改善箇所説明図

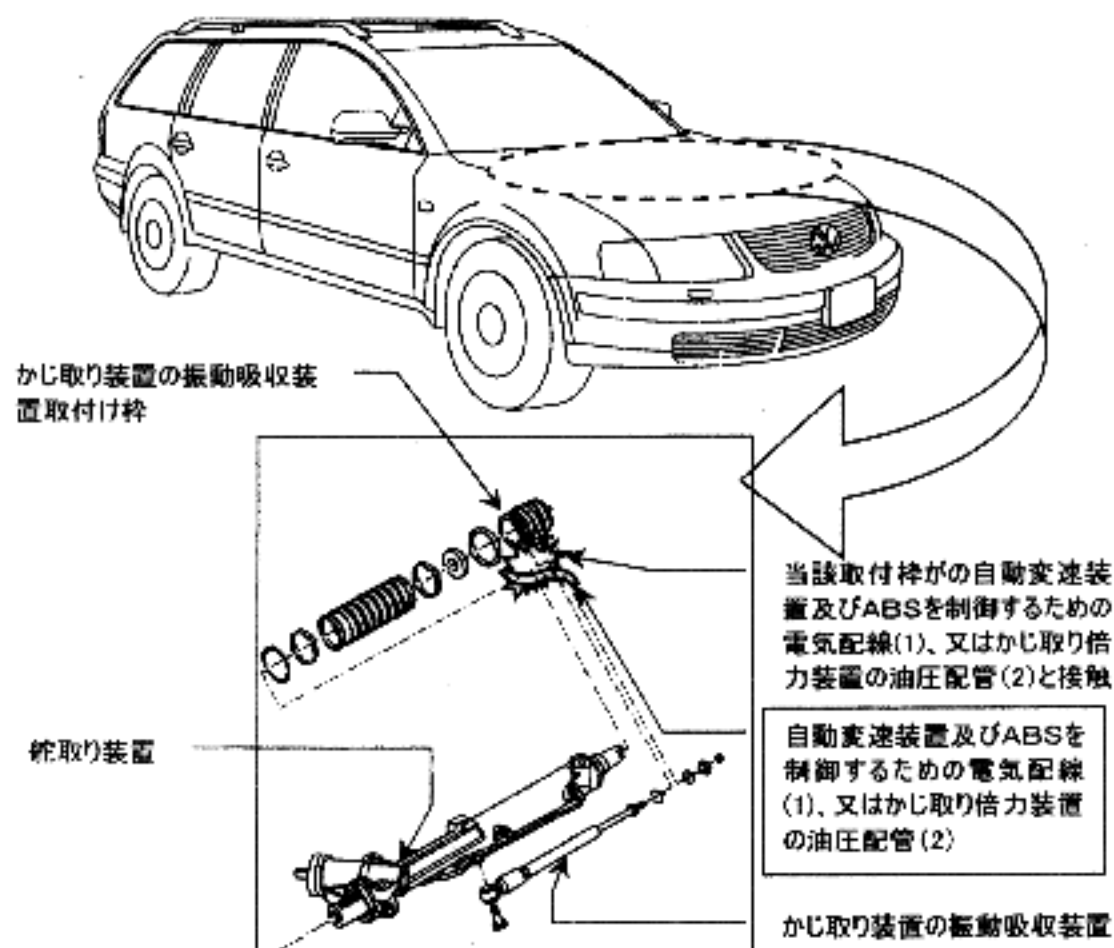
- (1) 自動変速装置(オートマチックトランスミッション)及びABS(アンチロックブレーキ装置)を制御するための電気配線の取り回しに不適切なものがあるため、そのままの状態で使用を続けると、当該電気配線とかじ取り装置の振動吸収装置取付け枠と接触し、変速装置及びABSが適切に作動しないおそれがある。
- (2) かじ取り倍力装置の油圧配管の取り回しに不適切なものがあるため、そのままの状態で使用を続けると、当該配管とかじ取り装置の振動吸収装置取付け枠が接触し、最悪の場合、オイルが漏れてかじ取り倍力装置が作動不能となるおそれがある。

- (1) 全車両点検し、電気配線と振動吸収装置取付け枠の間隙が不適切なものは修正し、当該電気配線が損傷している場合には該当箇所を修理する。
- (2) 全車両点検し、油圧配管と振動吸収装置取付け枠の間隙が不適切なものは修正し、当該配管が損傷している場合には新品と交換する。

□部は修正又は新品と交換する部品
